**REGULERINGSFORSLAG TIL
OFFENTLIG ETTERSYN**

Fagnotat

Vår referanse: PLAN-2022/20616-50

**Forslag til detaljregulering– offentlig ettersyn
Årstad, Gnr. 15, Bnr. 66 mfl., Delfelt S6 Mindemyren
Arealplan-ID 70370000**

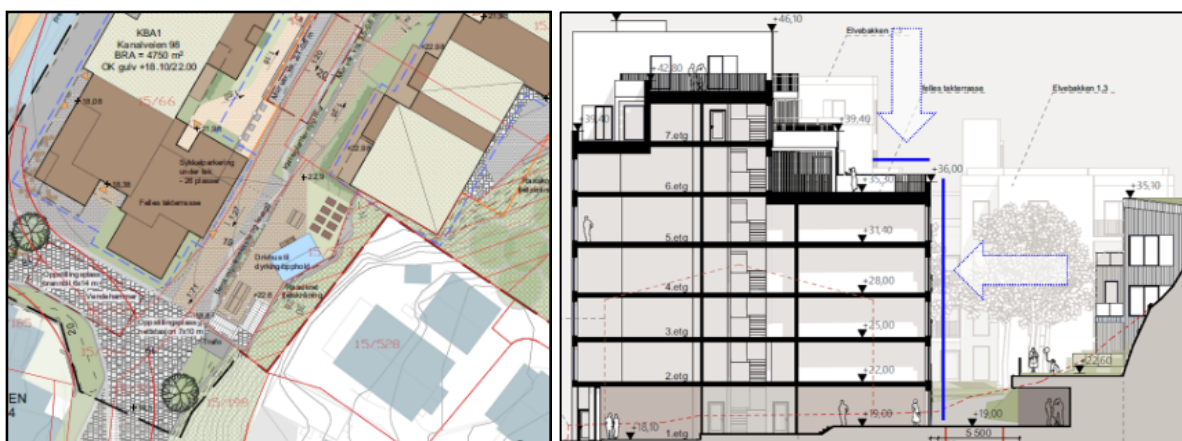
Byggehøydene innenfor felt regulert til blokkbebyggelse varierer fra kote +35,1 til kote +46,1. Det innebærer at foreslåtte byggehøyder overskrider maksimal høyde i områdeplanen (kote +40) på noen punkter. Vi vurderer at variasjonen som foreslås i byggehøyder er et godt grep som kan anbefales. De største byggehøydene forholder seg til Kanalveien som har et bredt tverrsnitt og tåler høy bebyggelse.

I både nord- og sørenden av planområdet oppleves forholdet mellom bebyggelse og terreng/naboer som trangt. Til sluttbehandling må det sees på grep som sikrer at området fremstår som mer åpent og inviterende.

Figur 5: Areal vist med svart strek angir utstrekning av parkeringsanlegg under uteoppholdsareal. Illustrasjon er bearbeidet av saksbehandler.

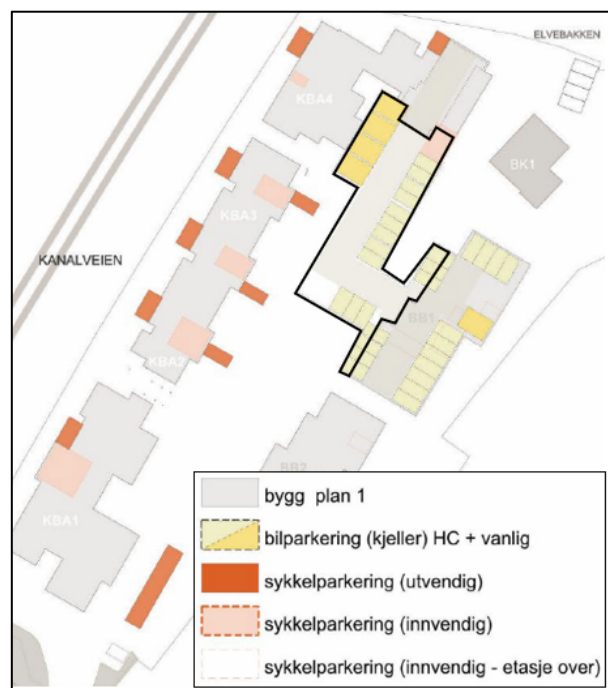
Tidligere i planprosessen har det vært enighet mellom forslagstiller og Plan- og bygningsetaten om at det kun skal legges til rette for HC-parkering innenfor planområdet. Siden den tid har forslagstiller endret mening, og som en konsekvens av dette utvides parkeringsanlegget til å betjene totalt 50 biler. De viser til usikkerhet knytt til gjennomførbarhet (dekningsgrad/ fordeling av plasser mm.)

Plan- og bygningsetaten er negativ til en høyere parkeringsdekning, og viser til følgende negative konsekvenser. Foreslått grep vil i praksis doble dekningsgraden for delfelt S6, men også undergrave forutsetningen for å etablere et felles parkeringsanlegg på S8 og S10, både økonomisk og planfaglig. Det vil også føre til mer masseutskifting, i tillegg til at en større andel av felles utearealet vil ligge på dekke.

Figur 6: Utkjøring til Elvebakken med markering av friskt og svingradier. Svingradiene er for liten lastebil. Illustrasjonen er hentet fra planbeskrivelsen.

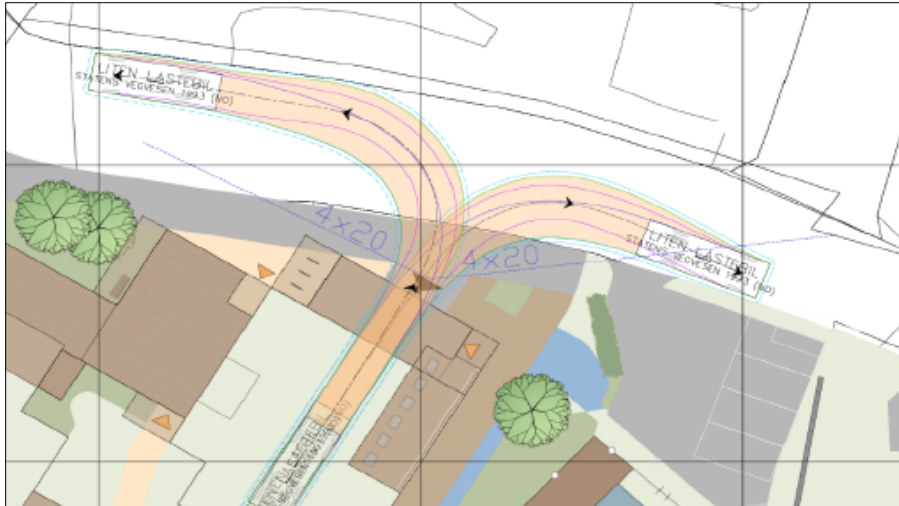
Avkjørsel til foreslått parkeringsanlegg må krysse fortausarealet. Trafikkanalysen viser at foreslått parkeringsdekning vil føre til en økt trafikk på rundt 150 ÅDT. Dette tilsier at avkjørsel til et eventuelt parkeringsanlegg må utformes som en kryssløsning med tilhørende siktlinjer og ventesoner. Dette er også i tråd med tilbakemelding fra Bymiljøetaten til planoppstart. I foreliggende planforslag er avkjørselen kun vist med avkjørselspil.

Det angis i trafikkanalysen at varelevering skal skje på naboeiendommer, uten at det er angitt hvor og hvordan dette i praksis skal løses. Det vil være problematisk å legge opp til varelevering der man må krysse veg eller bybane. Gangarealet gjennom delfelt S4 vil kun være tilgjengelig for nødetater og vedlikehold, og avkjørselen mellom Conrad Mohrs veg og Kanalvegen blir stengt når delfelt S4 eller S6 blir bygget. I videre arbeid må man finne plass til varelevering innenfor eget planområde, og med adkomst fra Elvebakken. I enkelte andre planområder på Mindemyren er det lagt til rette for varelevering med stor varebil i forbindelse med parkeringsanlegg / HC-plasser i kjeller, og vi anbefaler at det tilrettelegges for en slik løsning også i dette delfeltet. Til sluttbehandling må utforming av avkjørsel tas med i plankart.

Figur 9: viser andel uteoppholdsarealer som ligger over underliggende parkeringskjeller.

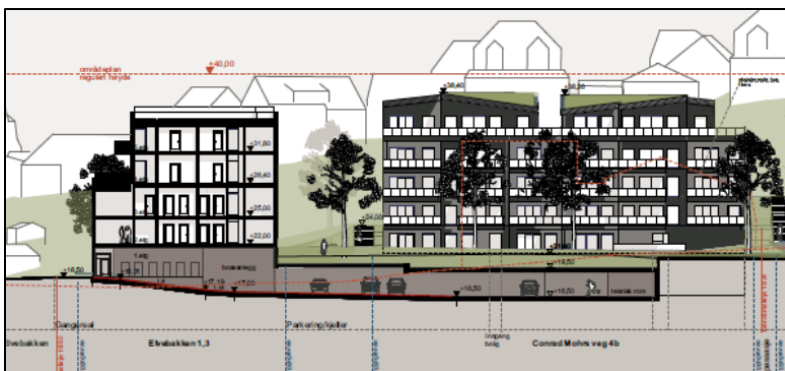
Deler av uteoppholdsarea ligger på dekke. Vi vurderer at det kan være utfordrende å få til jorddybde over parkeringskjeller i det omfang som illustreres i snitt tegningene. Stor jorddybde er svært tungt og krever at det etableres store og dyre konstruksjoner under bakken.

Til sluttbehandling må kvalitetskrav konkretiseres, deriblant jorddybde for felles uteoppholdsareal og utstrekking av private- og felles areal på tak. Hensynet til barn og unge skal veie tungt i utarbeidelsen av reguleringsplaner. Vi vurderer at barn og unges interesser ikke er tilstrekkelig ivarettatt i dette planforslaget.

Figur 11: viser plan og snitt av foreslått oppholds- og lekeareal i sørenden av planområdet.

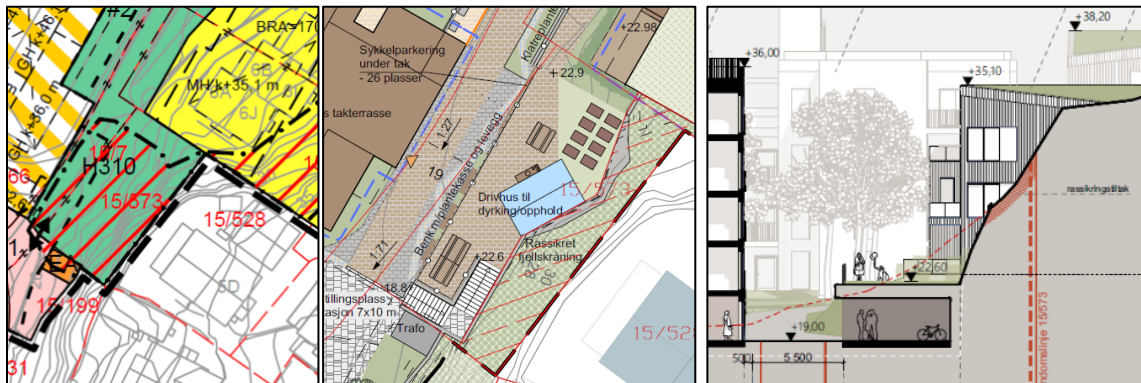
I søndre del av planområdet ligger deler av foreslått uteoppholdsareal i rasutsatt område. Noe av dette er omtalt i ROS-analysen, men det er ikke problematisert at området planlegges for uteopphold og lek. Dette arealet kan ikke regnes inn som en del av minimumsarealet, og bør etter vår vurdering heller ikke opparbeides for opphold.
